福島第一原子力発電所 3号機

新耐震指針に照らした耐震安全性評価

(コメント回答資料)

平成 22 年 6 月 29 日

図-1.1.1 $G/G_0 - \gamma$ 関係及び $h - \gamma$ 関係

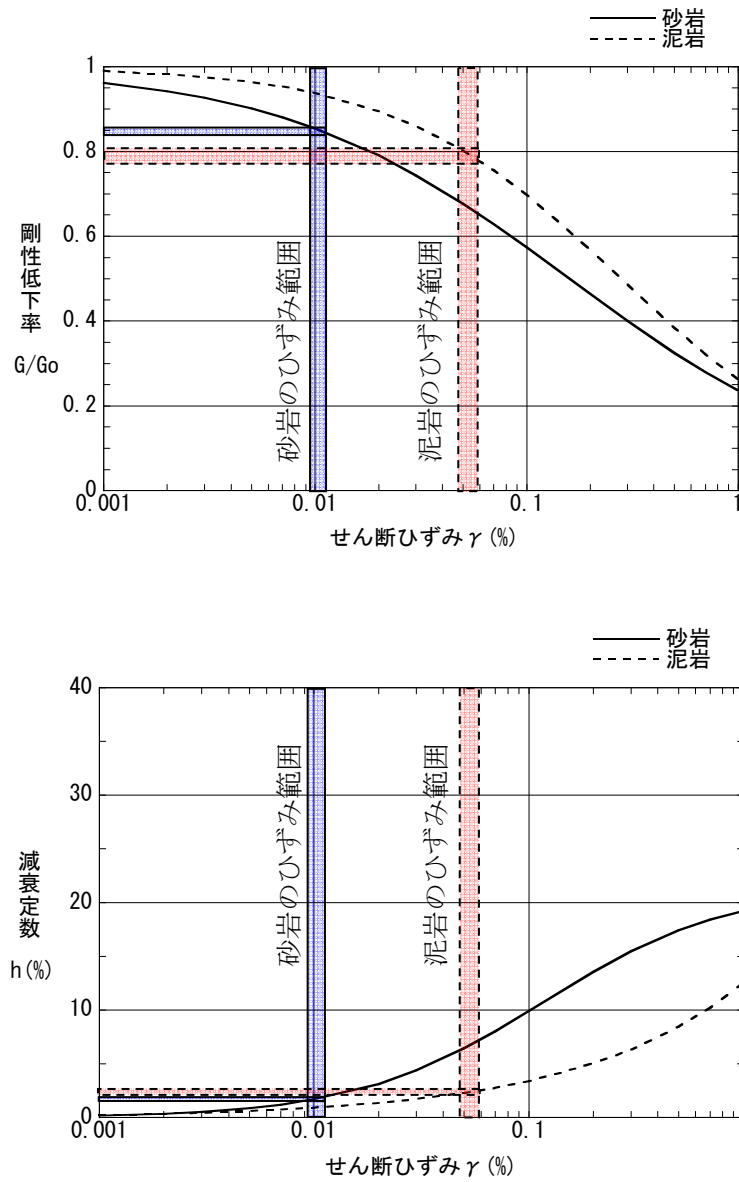
- ① 地盤の地震応答解析モデルの G/G_0 - γ 関係、 h - γ 関係
- ② 地盤ばねの減衰係数の算定時に参照している一次固有振動数の算定条件
- ③ 屋根トラスの構造や部材の差異と、それによる鉛直方向の地震応答解析モデルの差異
- ④ 地震応答解析モデルのパラメータスタディにおける評価条件及び評価結果
- ⑤ 新潟県中越沖地震を踏まえた地震応答解析モデルの妥当性確認における評価条件、評価結果
- ⑥ シミュレーション解析による入力地震動評価法の検証における解析条件
- ⑦ 弾性設計用地震動 S_d の設計用応答スペクトルと基準地震動 S_s の設計用応答スペクトル、超過確率別スペクトル等との関係

図-1.1.1 に地盤の地震応答解析モデル設定の際に使用した $G/G_0 - \gamma$ 関係及び $h - \gamma$ 関係に示す。
